第57条 電源設備

大飯発電所3/4号炉	女川原子力発電所2号炉	泊発電所3号炉	相違理由
<p>可搬型直流電源設備を構成する電源車及び可搬式整流器は、重大事故等の対処に必要な容量を有する設計とする。</p>	<p>125V 代替充電器は、想定される重大事故等時において、必要な設備に電力を供給できる容量を有する設計とする。</p> <p>250V 充電器は、想定される重大事故等時において、必要な設備に電力を供給できる容量を有する設計とする。</p>	<p>可搬型直流電源用発電機及び可搬型直流変換器は、想定される重大事故等時において、必要な設備に電力を供給できる容量を有する設計とする。</p>	<p>【大飯】 記載表現の相違（女川審査実績の反映）</p>
<p>電源車は、3号炉及び4号炉それぞれ1セット1台使用する。</p>			<p>【女川】 記載の充実（大飯審査実績を参照）</p>
<p>＜一部、内容比較のため再掲(26)＞</p>			<p>【大飯、女川】</p>
<p>電源車は、設計基準事故対処設備の電源が喪失する重大事故等時に最低限必要な交流負荷へ電力を供給するために必要な容量を有するものを3号炉及び4号炉それぞれ1セット1台使用する。保有数は、3号炉及び4号炉それぞれで2セット2台、保守点検内容は目視点検等であり、保守点検中でも使用可能であるため、保守点検用は考慮せずに、故障等のバックアップ用として1台（3号及び4号炉共用）の合計5台を分散して保管する設計とする。</p>		<p>可搬型直流電源用発電機は、1セット1台使用する。可搬型直流電源用発電機の保有数は、2セット2台に加えて、故障時及び保守点検による待機除外時のバックアップ用として2台の合計4台を保管する。</p>	<p>設備・運用の相違（可搬型直流電源用発電機）</p> <p>【大飯、女川】 設備名称の相違（可搬型直流変換器）</p> <p>【大飯、女川】 設備・運用の相違（使用数及び保有数）</p> <p>【女川】 設備・運用の相違（可搬型代替直流電源設備の構成）</p>
<p>可搬式整流器は、3号炉及び4号炉それぞれ1セット1個使用する。可搬式整流器の保有数は、3号炉及び4号炉それぞれで1個、保守点検内容は目視点検等であり、保守点検中でも使用可能であるため、保守点検用は考慮せずに、故障等のバックアップ用として1個（3号及び4号炉共用）の合計3個を分散して保管する設計とする。</p>		<p>可搬型直流変換器は、1セット1台使用する。可搬型直流変換器の保有数は、1セット1台に加えて、故障時及び保守点検による待機除外時のバックアップ用として2台の合計3台を保管する。</p>

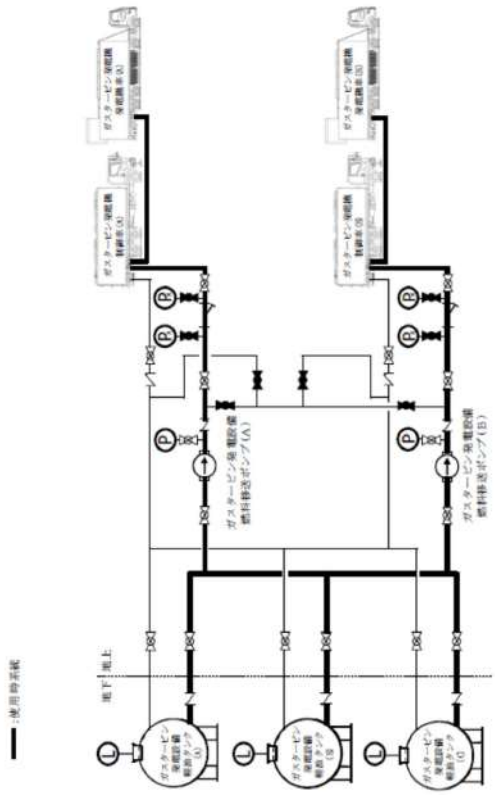
大飯発電所3/4号炉	女川原子力発電所2号炉	泊発電所3号炉	相違理由
	 <p data-bbox="683 1021 1220 1061">第10.2-2図 代替電源設備系統概要図（常設代替交流電源設備による給電） （ガスタービン発電機から代替所内電気設備を経由して給電）</p>		<p data-bbox="1848 143 1960 167">【大飯、女川】</p> <p data-bbox="1848 175 1937 199">設備の相違</p> <ul data-bbox="1848 207 2150 279" style="list-style-type: none"> ・設備の仕様に差異があるが、重大事故等対処設備として必要な設備を設けるといふ点において同等である。

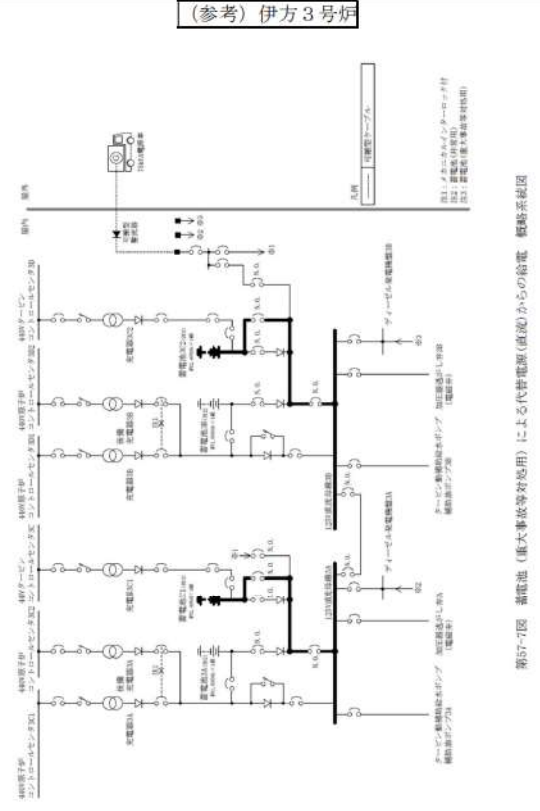
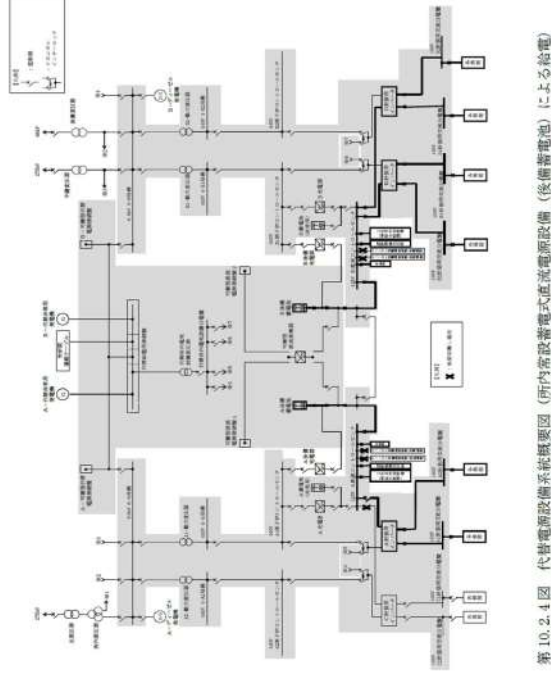
【大飯、女川】
 設備の相違
 ・設備の仕様に差異があるが、重大事故等対処設備として必要な設備を設けるといふ点において同等である。

【大飯】
 ・大飯は所内常設蓄電式直流電源設備と可換型直流電源設備による給電を同じ図に記載している。
 ・泊は女川と同様に設備毎に記載している。

【大飯、女川】
 設備・運用の相違（蓄電池の構成）

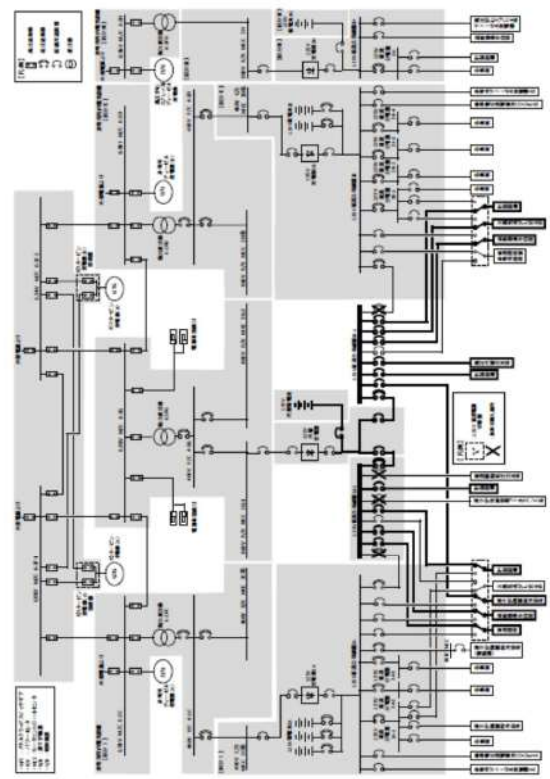
大飯発電所3/4号炉	女川原子力発電所2号炉	泊発電所3号炉	相違理由
<p style="text-align: center;">(参考) 伊方3号炉</p>  <p style="text-align: center;">第57-7図 蓄電池（重大事故時対応用）による代替電源（直流）からの給電 概略系統図</p>		 <p style="text-align: center;">第10.2.4図 代替電源設備系統概要図（所内常設蓄電池式直流電源設備（後備蓄電池）による給電）</p>	<p>【大飯，女川】 設備の相違 ・設備の仕様に差異があるが、重大事故等対処設備として必要な設備を設けるといふ点において同等である。</p> <p>【大飯，女川】 設備・運用の相違（蓄電池の構成）</p>

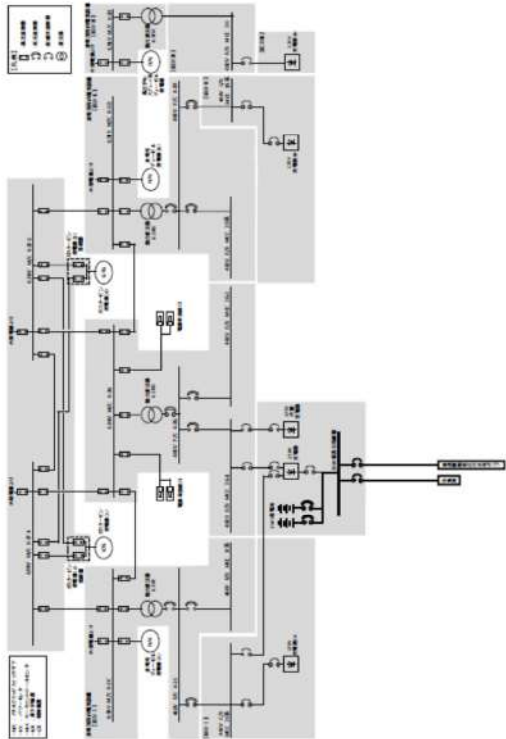
大飯発電所3/4号炉	女川原子力発電所2号炉	泊発電所3号炉	相違理由
	 <p data-bbox="674 1013 1229 1054">第10.2-9図 代替電源設備系統概要図（可搬型代替直流電源設備による給電） （125V代替蓄電池による給電）</p>		<p data-bbox="1845 142 1957 162">【大飯、女川】</p> <p data-bbox="1845 172 1935 193">設備の相違</p> <ul data-bbox="1845 201 2157 280" style="list-style-type: none"> ・設備の仕様に差異があるが、重大事故等対処設備として必要な設備を設けるといふ点において同等である。 <p data-bbox="1845 288 1912 309">【女川】</p> <p data-bbox="1845 317 2157 365">設備・運用の相違（可搬型代替直流電源設備の構成）</p>

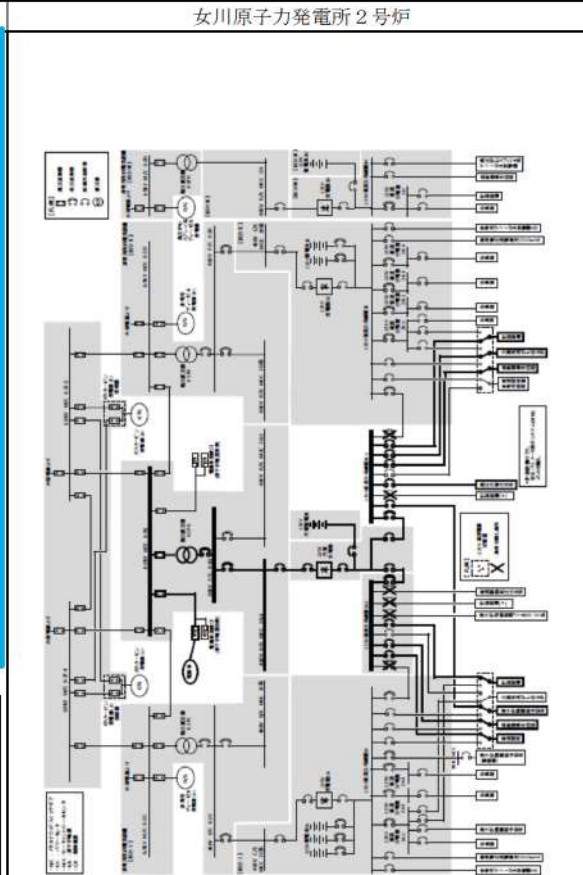
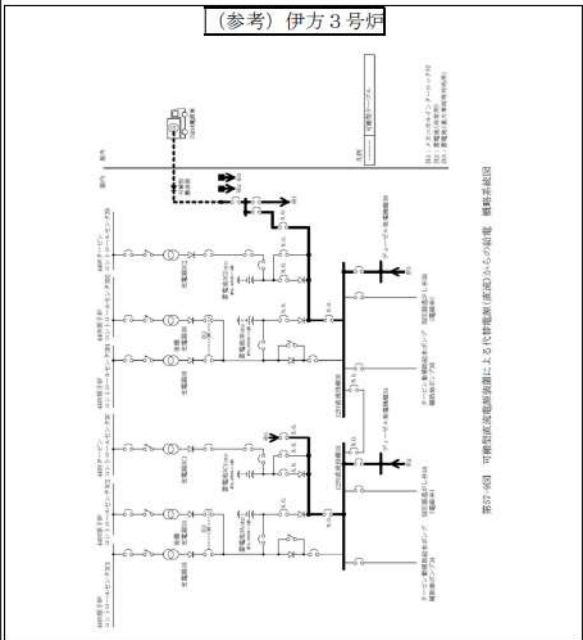
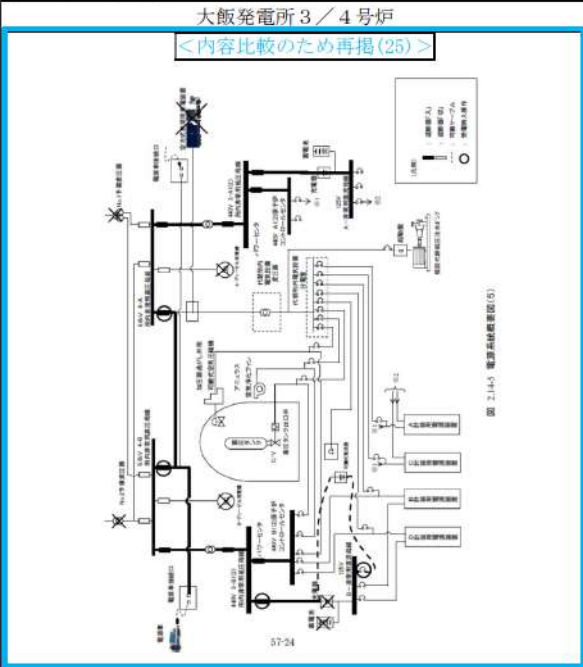
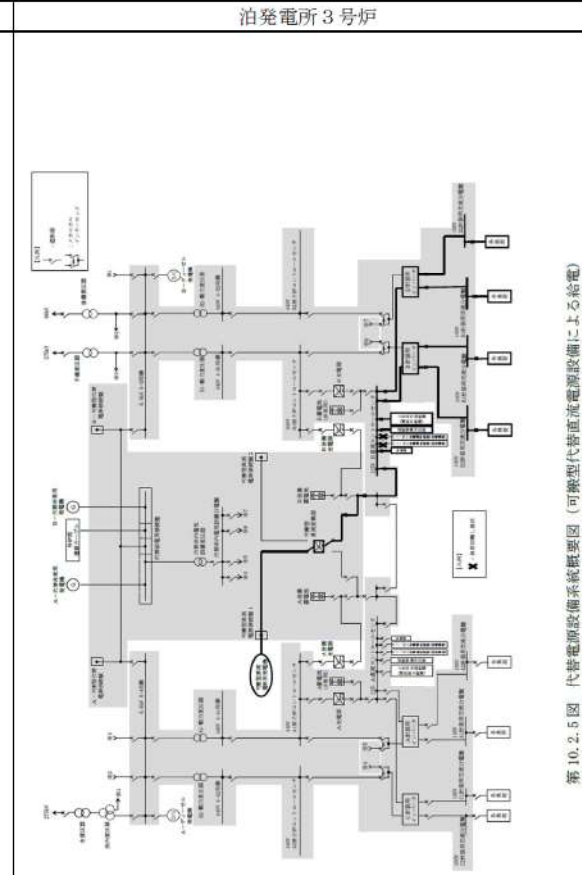
大飯発電所3/4号炉	女川原子力発電所2号炉	泊発電所3号炉	相違理由
	 <p data-bbox="683 997 1220 1045">第10.2-10図 代替電源設備系統概要図（可搬型代替直流電源設備による給電） （250V蓄電池による給電）</p>		<p data-bbox="1848 140 1960 164">【大飯、女川】</p> <p data-bbox="1848 172 1937 196">設備の相違</p> <ul data-bbox="1848 204 2157 284" style="list-style-type: none"> ・設備の仕様に差異があるが、重大事故等対処設備として必要な設備を設けるといふ点において同等である。 <p data-bbox="1848 292 1915 316">【女川】</p> <p data-bbox="1848 323 2157 371">設備・運用の相違（可搬型代替直流電源設備の構成）</p>

第10.2-11図 代替電源設備系統概要図(可搬型代替直流電源設備による給電)
 (電源車から代替所内電気設備を経由して給電(125V系統))

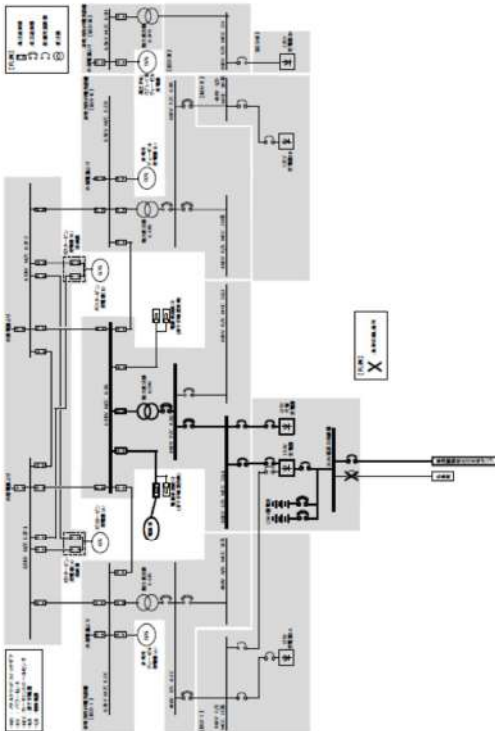
【大飯, 女川】
 設備の相違
 ・設備の仕様に差異があるが、重大事故等対処設備として必要な設備を設けるといふ点において同等である。

【大飯】
 ・大飯は所内常設蓄電式直流電源設備と可搬型直流電源設備による給電を同じ図に記載している。
 ・泊は女川と同様に設備毎に記載している。

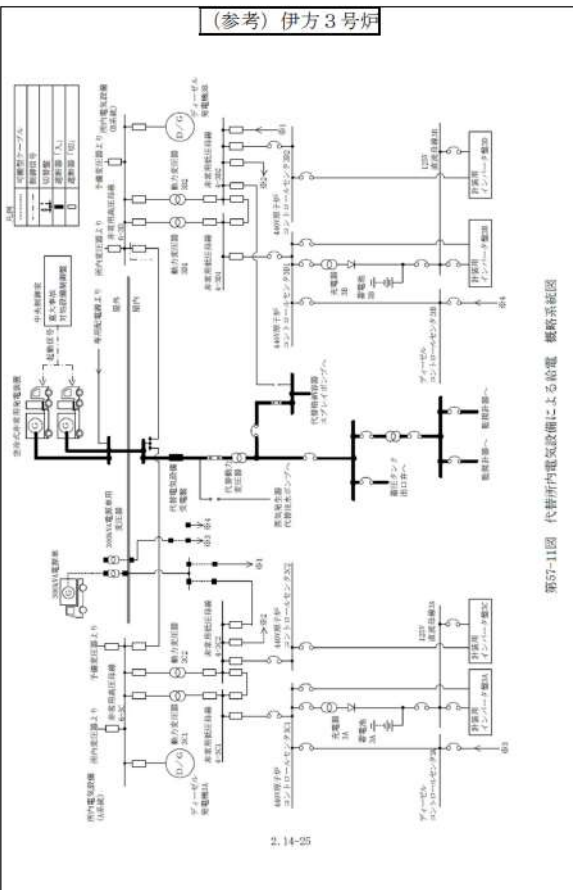
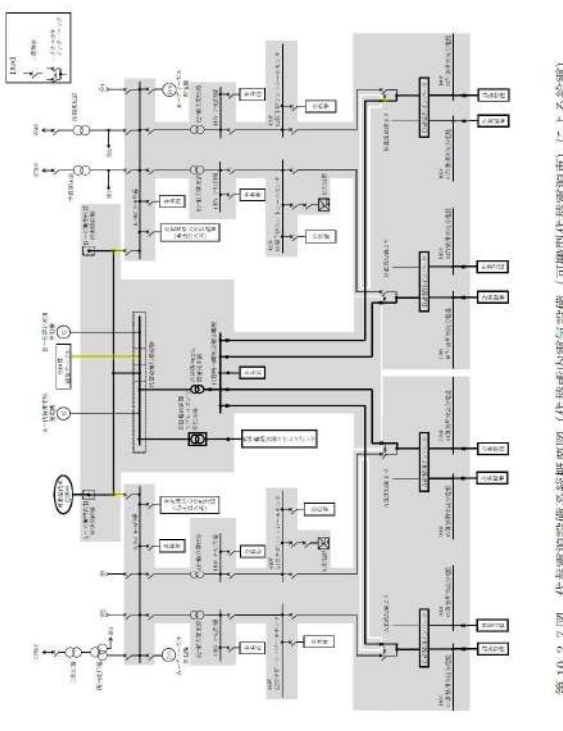
大飯発電所3/4号炉	女川原子力発電所2号炉	泊発電所3号炉	相違理由
<p>図 2.14-6 電源系統概要図(6)</p>	<p>第10.2-13図 代替電源設備系統概要図（代替所内電気設備による給電）</p>	<p>第10.2.6図 代替電源設備系統概要図（代替所内電気設備による給電）</p>	<p>【大飯、女川】 設備の相違 ・設備の仕様に差異があるが、重大事故等対処設備として必要な設備を設けるといふ点において同等である。</p> <p>【女川】 設備・運用の相違（代替所内電気設備の構成等）</p> <p>【大飯】 設備・運用の相違（代替所内電気設備による直流給電） 設備・運用の相違（代替炉心注水等）</p>

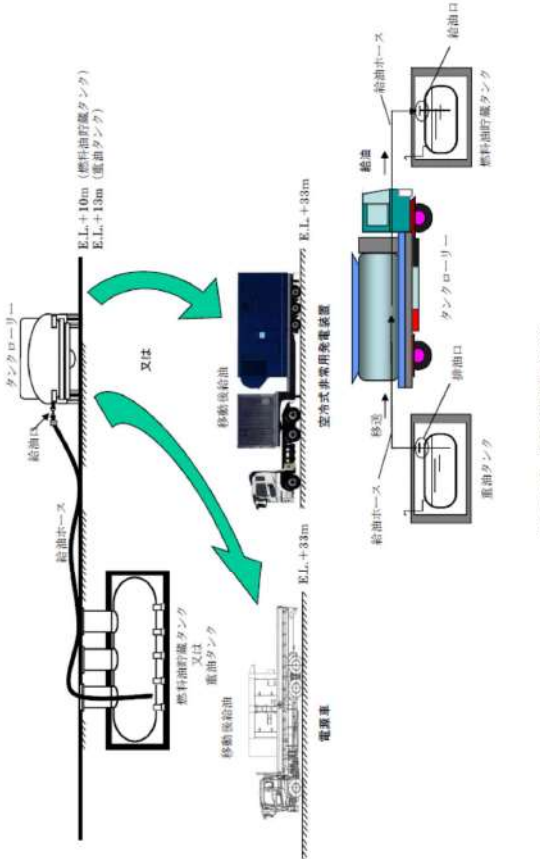
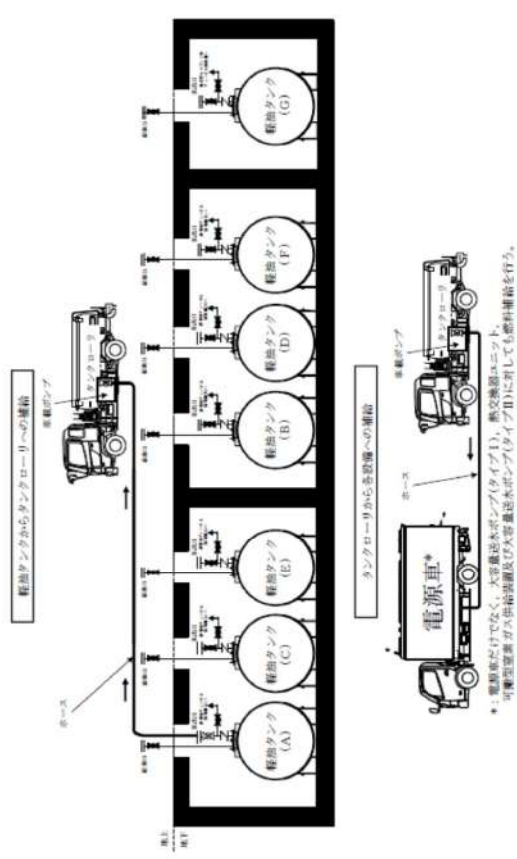
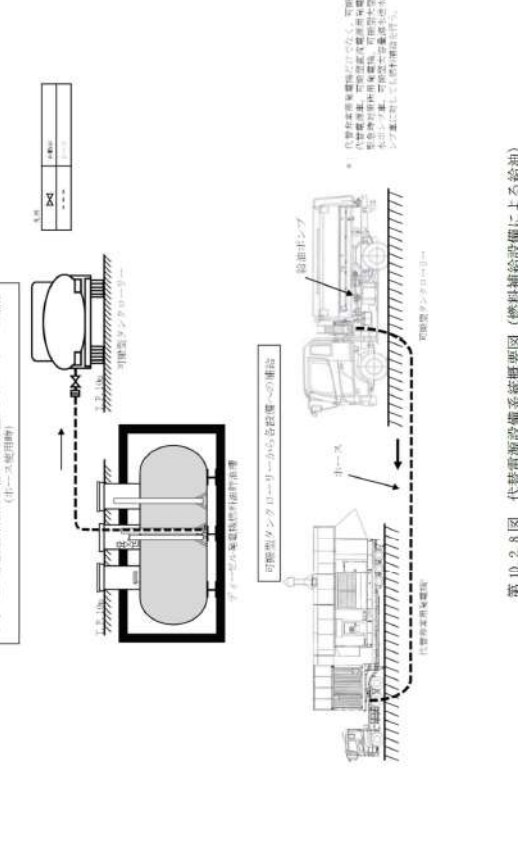
大飯発電所3/4号炉	女川原子力発電所2号炉	泊発電所3号炉	相違理由
	 <p data-bbox="694 1117 1220 1173">第10.2-14図 代替電源設備系統概要図 (燃料補給設備による給油) (軽油タンクからガスタービン発電設備軽油タンクへの補給)</p>		<p data-bbox="1848 140 1960 167">【大飯、女川】</p> <p data-bbox="1848 172 1937 199">設備の相違</p> <ul data-bbox="1848 204 2157 279" style="list-style-type: none"> ・設備の仕様に差異があるが、重大事故等対処設備として必要な設備を設けるといふ点において同等である。 <p data-bbox="1848 287 2116 311">設備・運用の相違 (燃料貯蔵設備)</p> <p data-bbox="1848 319 2157 367">設備・運用の相違 (可搬型タンクローリーへの燃料汲み上げ)</p>

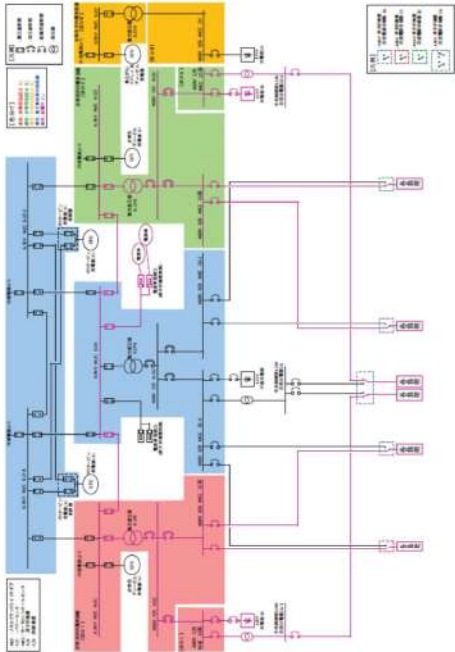
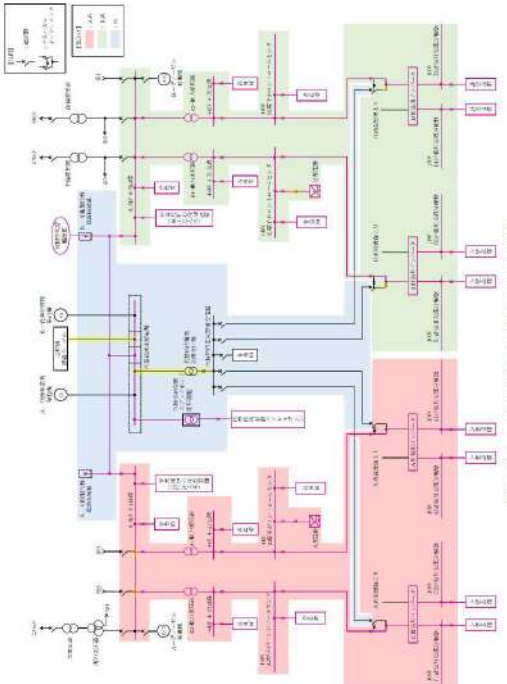
大飯発電所3/4号炉	女川原子力発電所2号炉	泊発電所3号炉	相違理由
	 <p>図3.14-1 可搬型代替交流電源設備系統図 (電源車～電源車接続口(原子炉建屋西側)～非常用高圧母線2C系及び非常用高圧母線2D系電路)</p>	 <p>図2.14.1 可搬型代替交流電源設備系統図 (可搬型代替電源車～A-可搬型代替電源接続部～非常用高圧母線(6-A)、非常用高圧母線(6-B)及び代替格納容器スプレイポンプ変圧器線)</p>	<p>設備の相違</p> <ul style="list-style-type: none"> 設備の仕様に差異があるが、重大事故等対処設備として必要な設備を設けるといふ点において同等である。

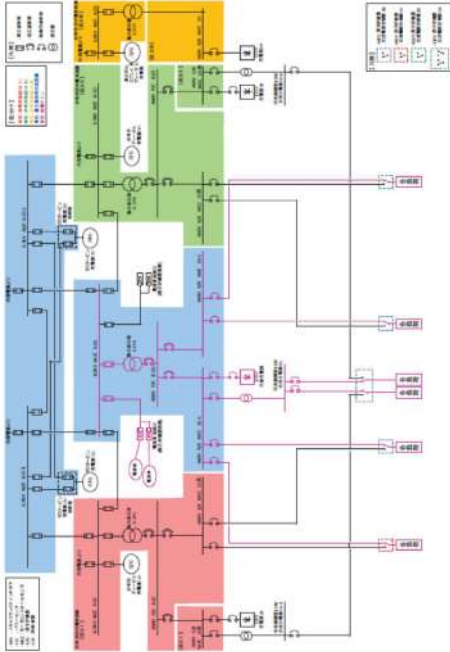
大飯発電所3 / 4号炉	女川原子力発電所2号炉	泊発電所3号炉	相違理由
	 <p>図3.14-2 可搬型代替交流電源設備系統図 (電源車～電源車接続口(原子炉建屋東側) ～非常用高圧母線2C系及び非常用高圧母線2D系電路)</p>	 <p>図2.14.2 可搬型代替交流電源設備系統図 (可搬型代替電源車～B-可搬型代替電源車接続口～非常用高圧母線 (6-A), 非常用高圧母線 (6-B) 及び代替静置電容器スプレッドボード)</p>	<p>設備の相違</p> <ul style="list-style-type: none"> ・設備の仕様に差異があるが、重大事故等対処設備として必要な設備を設けるといふ点において同等である。
